CITROËN  SERVICE	TEKNISKE CIRKULÆRER	GSA
reference: Inf.Rep. 83-15 GX	omhandler: GSA - alle typer ***** Forbremsler	nr.: 28
		dato: April 1983
Dette cirkulære indsættes i ringbind: TEKNISKE CIRKULÆRER

GX. 33-19

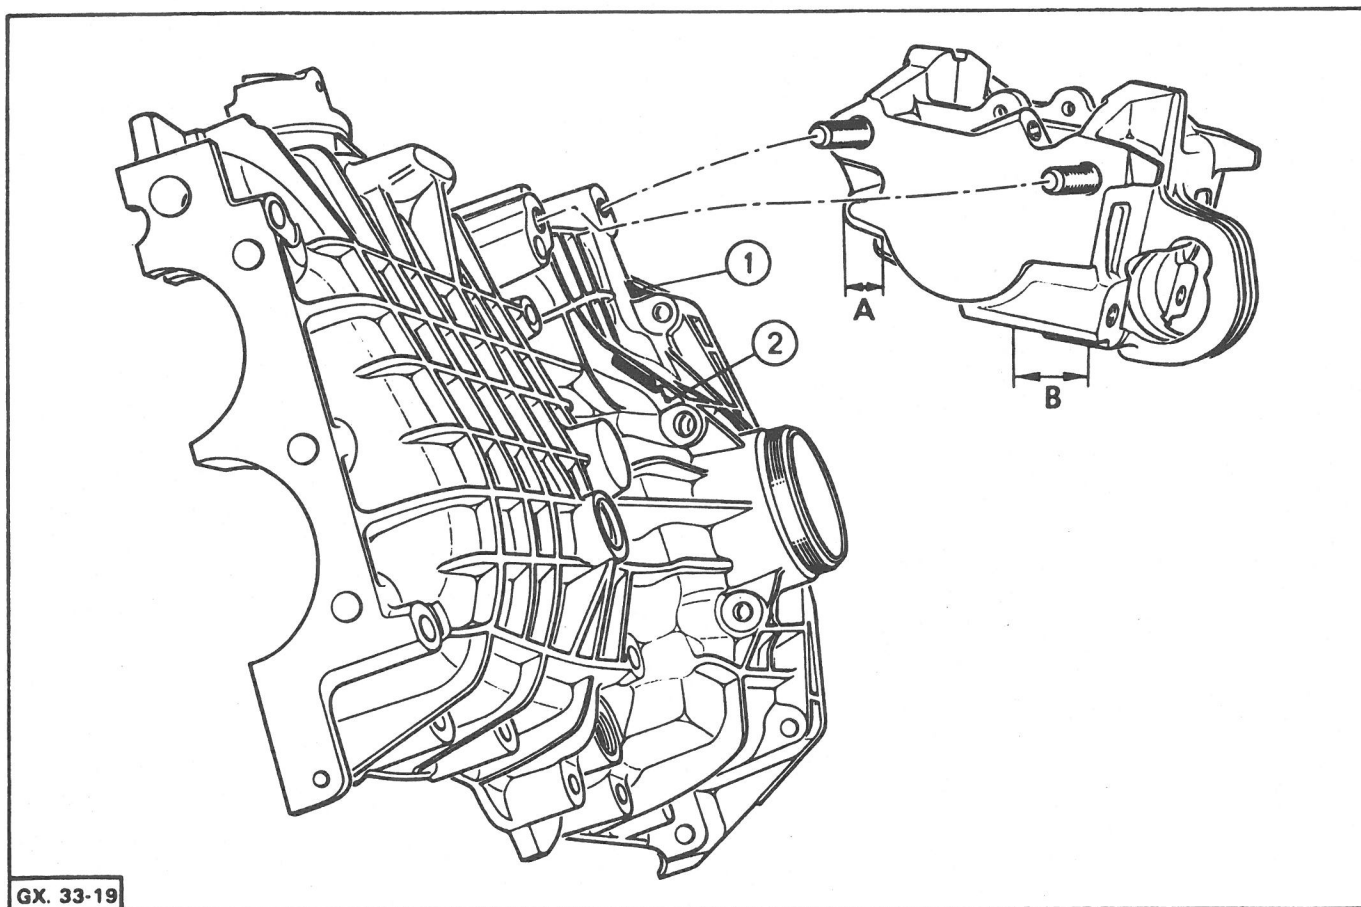
- FEJL** : Vibrationer fra forbremsler (varierende bremsekraft).
- ÅRSAG** : Deformation af bremseklapper, hvilket kan skyldes forkert montering af bremsekonsollen på gearkassehuset.
- UDBEDRING** : Bortslib den del af gearkassehusets ribber (1) og (2), som er i kontakt med bremsekonsollens punkter A og B (markeret med sort på tegningen).
 Bremsesklapper med for stor skævhed skal udskiftes eller afdrejes.

Ved ovennævnte fejl er det nødvendigt at kontrollere skivens mål (monteret og fastspændt på gearkassens udgangsaksel) :

Kast : max. 0,2 mm

Tykkelsesforskel : max. 0,02 mm

Hvis der konstateres kast ved bremseklapper, kontroller da gearkassens udgangsaksel for kast : max. 0,1 mm.
